改善箇所説明図

改善前	改善後
 <p data-bbox="247 1765 379 1796">プラグホール</p>	 <p data-bbox="1332 1227 1455 1258">防水カバー</p>

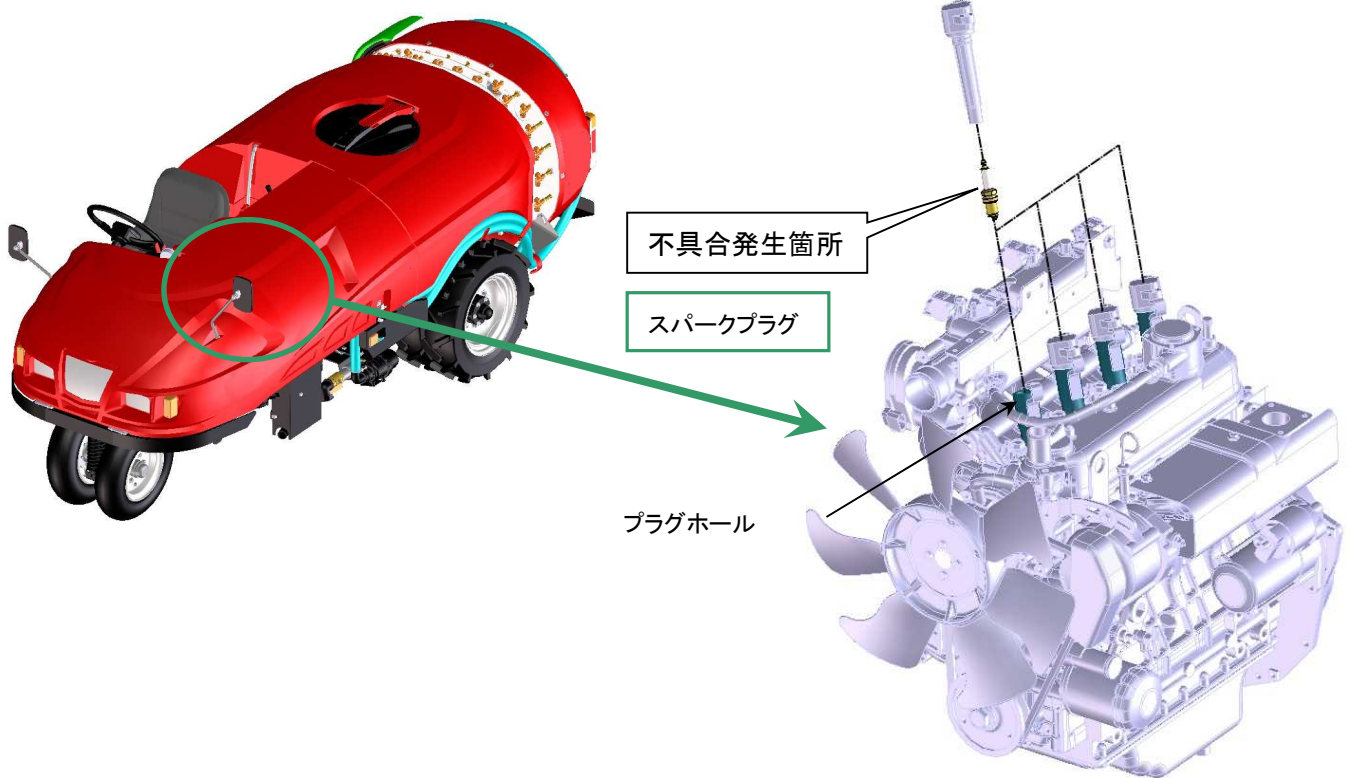
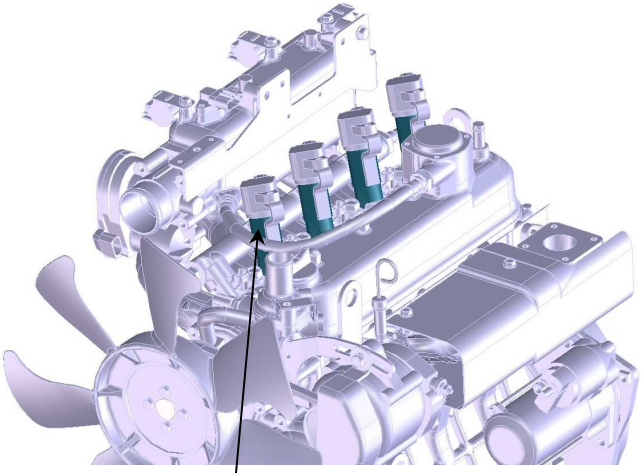
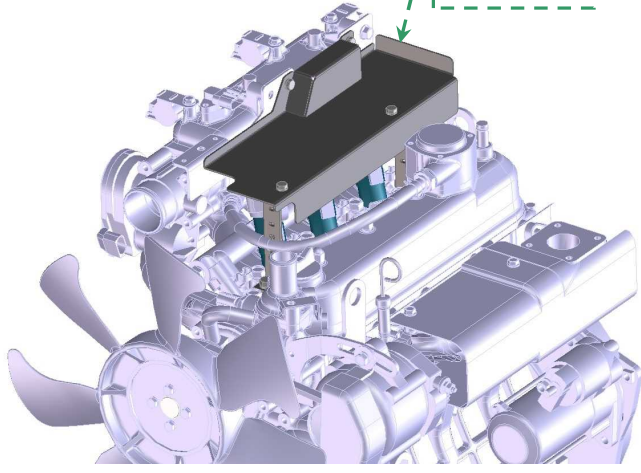
農業用薬剤散布車の原動機上部の防水構造が不適切なため、洗車時の水等がプラグホールに浸入することがある。そのため、スパークプラグが洗車時の水等により急冷され、最悪の場合、当該プラグの絶縁体が割れてスパークミスが生じ、エンジン回転が不安定となるおそれがある。

全車両、防水カバーを取り付ける。また、スパークプラグを点検し、損傷がある場合はスパークプラグを新品に交換する。

識別: 防水カバーの追加により識別する。
